# Expertise des compléments apportés au document d'incidences de l'exploitation d'une ressource en eau saumâtre pour l'élevage de saumons – Le Verdon sur Mer (33)

Rapport final

**BRGM/RP-74213-FR**

Version 1 du 5 février 2025

Figure 10 : Comparaison des suivis de niveau sur la période de pompage longue durée : niveau piézométrique dans la nappe de l'Eocène à gauche (GAT-Pz - source : AnteaGroup) et niveau dans l'estuaire (source des données : Hydroportail).

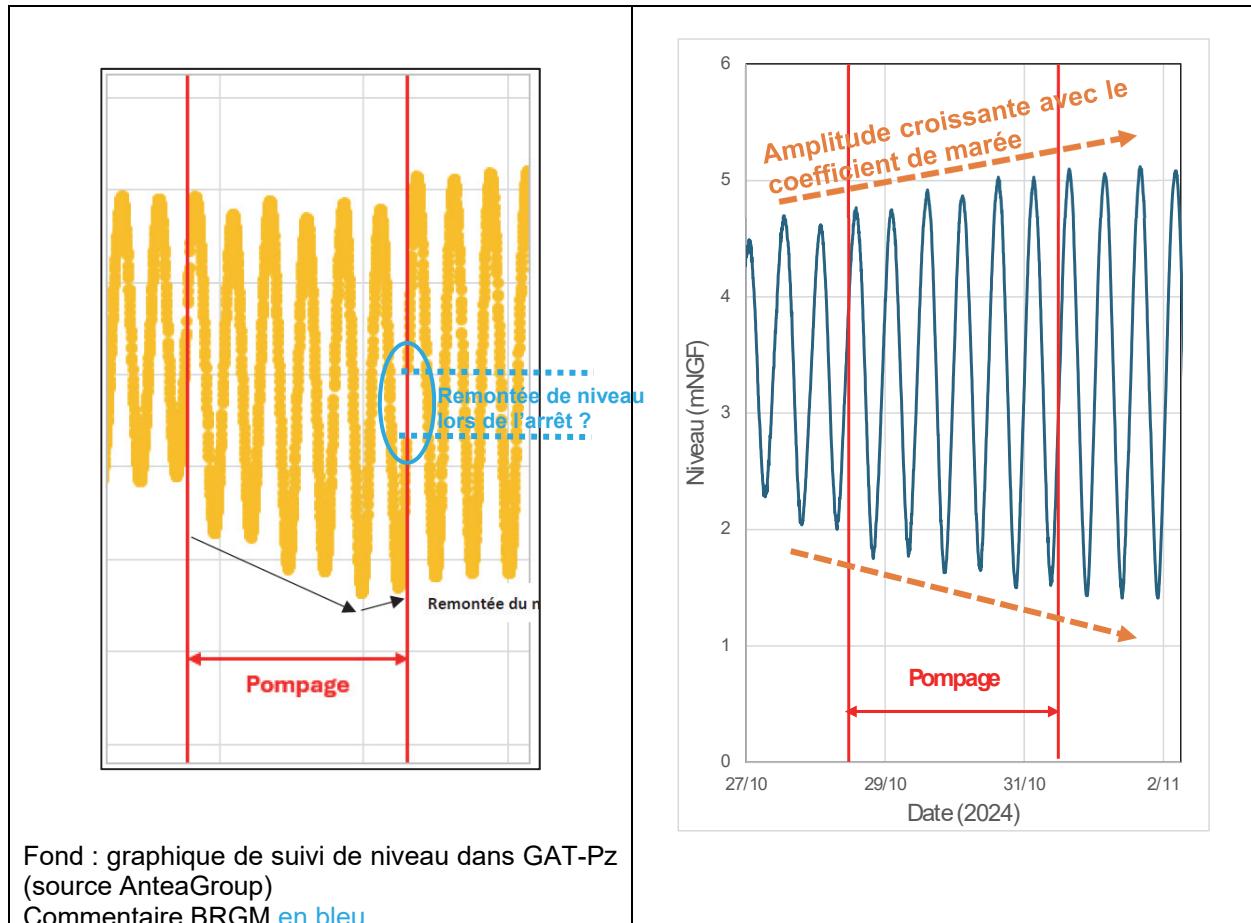
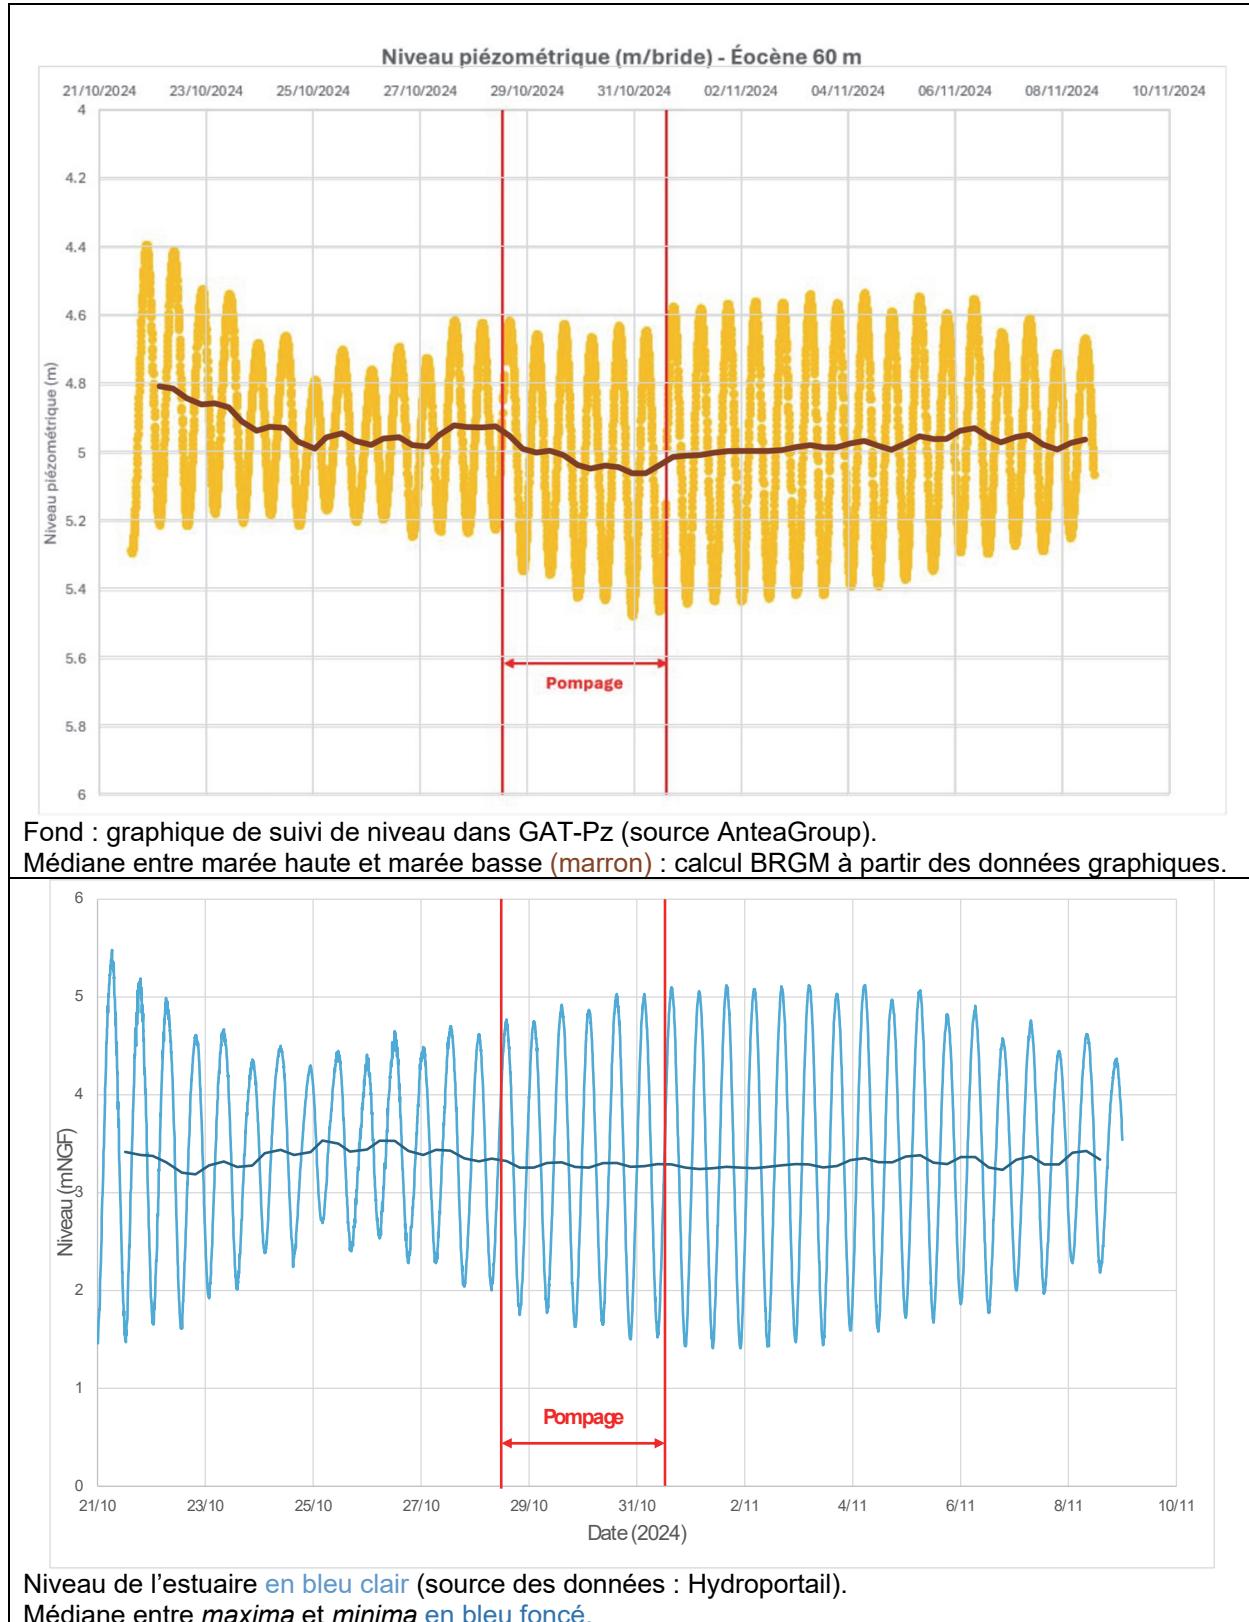
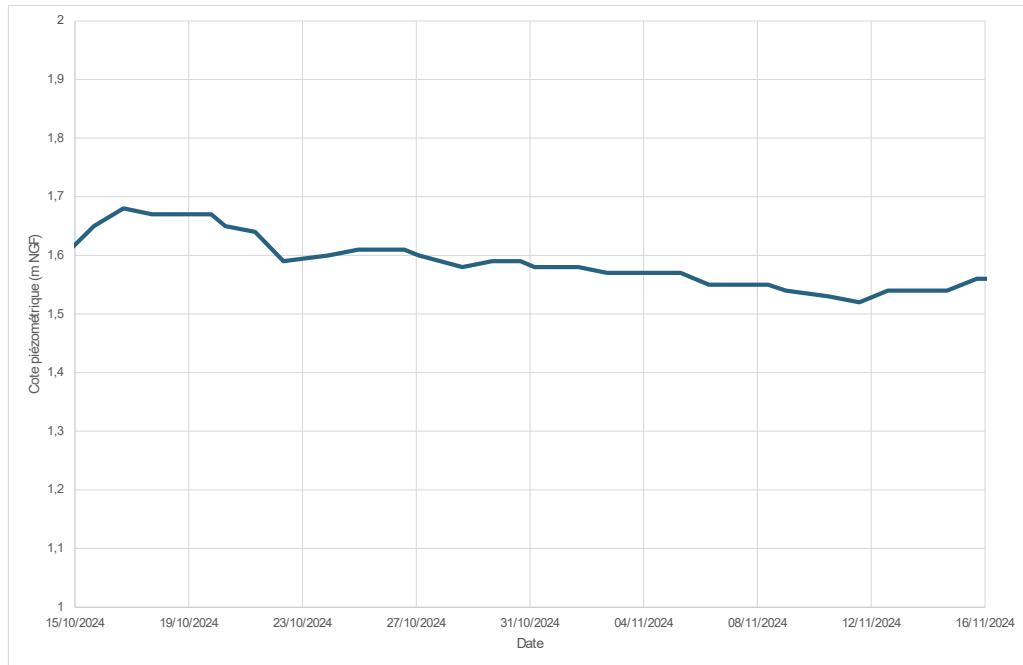
D'autre part, il est important de noter que le suivi dans la nappe de l'Eocène semble montrer une remontée brutale de niveau à l'arrêt du pompage, de l'ordre de 15 cm environ d'après le graphique (commentaire en bleu sur la Figure 10). Cela pourrait également être une lacune dans les données acquises, mais en l'absence de mention et d'exploitation de cette observation il n'est pas possible de trancher.

Ne disposant pas des données, une première analyse des chroniques sur la période couverte par les suivis a été réalisée, en considérant uniquement les médianes entre valeurs minimum et maximum des chroniques, pour tenter de s'affranchir des fluctuations de marée (Figure 11). Par cette première approche, il apparaît que deux tendances à la baisse d'ordre décimétrique sont discernables sur la chronique du forage GAT-Pz à l'Eocène, qui ne sont pas corrélées à des variations de niveau dans l'estuaire : au début de la chronique autour du 21-23 octobre, et lors du pompage d'essai du 28 au 31 octobre. Il est possible que la première baisse de niveau soit liée à une tendance générale dans l'aquifère, puisqu'une baisse est également enregistrée autour de la même période dans l'Eocène moyen sur le piézomètre BSS001USPF, situé 3 km à l'ouest (Figure 12). Par contre, aucun facteur extérieur identifié autre que le pompage au Plio-Quaternaire n'explique à ce stade la baisse visible du 28 au 31 octobre.

L'interprétation fournie, avançant une incidence maximale de 5 cm sur l'aquifère de l'Eocène lors du pompage d'essai, est par conséquent fortement questionnable ; sur la base de cette analyse graphique, elle peut être estimée approximativement à une quinzaine de cm. Au vu des données acquises et en l'absence de traitement plus poussé, on ne peut pas considérer que l'aquifère de l'Eocène est « pas ou peu influencé par le pompage d'essai ».
